Planungs- und Gestaltungsbeirat der Hanse- und Universitätsstadt Rostock

36. Sitzung – 10.12.2021

Protokoll

TOP 2 Städtebauliches Konzept Dalwitzhofer Weg - „Wohnen und Handwerk am Wasserturm“

Abb.3+4: Lagepläne Variante1 & 2; Quelle: PILOTE Architekten Ingenieure

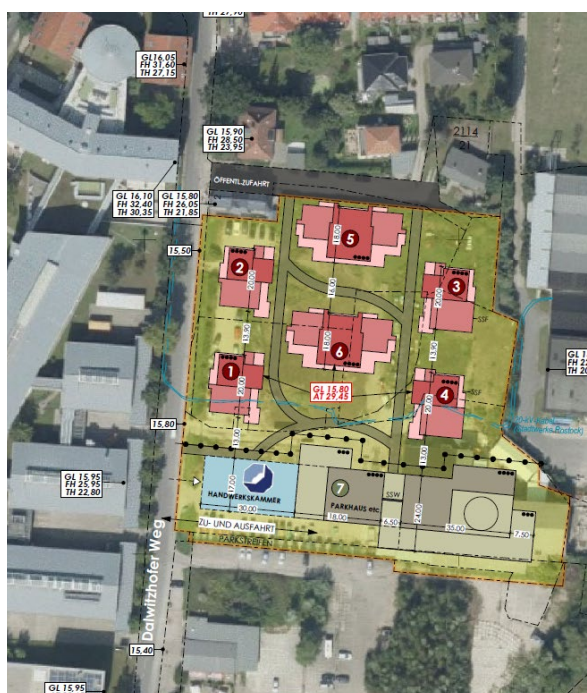
Die Variante 1 und 2 stellen sich sehr unterschiedlich dar. Der Beirat regt an, noch mehr Varianten mit anderen Entwurfsansätzen auszuprobieren. Für den Entwurf dieser städtebaulichen Planung können noch viel mehr Möglichkeiten ausgelotet werden.

Eines dieser Themen ist die Grenze im Osten. Der Gebäuderiegel im Süden schirmt den Lärm voraussichtlich schon gut ab, jedoch sind beide Entwürfe an der östlichen Grenze noch sehr offen.

Die Fläche sollte nicht kleiner gedacht werden, als sie eigentlich ist. Der Beirat regt an, großzügiger, einheitlicher und moderner zu denken. Die Dichte, die die Variante 1 zeigt,

halten die Mitglieder für angemessen. Der Standort ist Urban, sodass die Fläche eine gewisse Dichte verträgt. Interessant für den weiteren Entwurfsprozess sind auch die GRZ und GFZ Werte.

Aus Sicht des Beirates zeigen die zwei vorliegenden Varianten nur im Ansatz die Vielzahl an möglichen Lösungen für den Standort auf. Es wird daher empfohlen, weitere städtebauliche Entwurfsvarianten, z.B. durch einen kleinen Wettbewerb oder ein Gutachterverfahren (bis zu 5 Büros), erarbeiten zu lassen. Dabei soll der Fokus auf die grundsätzliche Anordnung der angedachten Baumasse, vor allem im Wohnungsbau gelegt werden. Der Beirat spricht sich für mehr Mut in der Konzeptentwicklung aus; auch experimentelle Wohnformen sind an diesem Standort vorstellbar. Ziel sollte ein abgestimmter städtebaulicher Entwurf für das Gesamtensemble im Kontext der benachbarten Nutzungen sein.
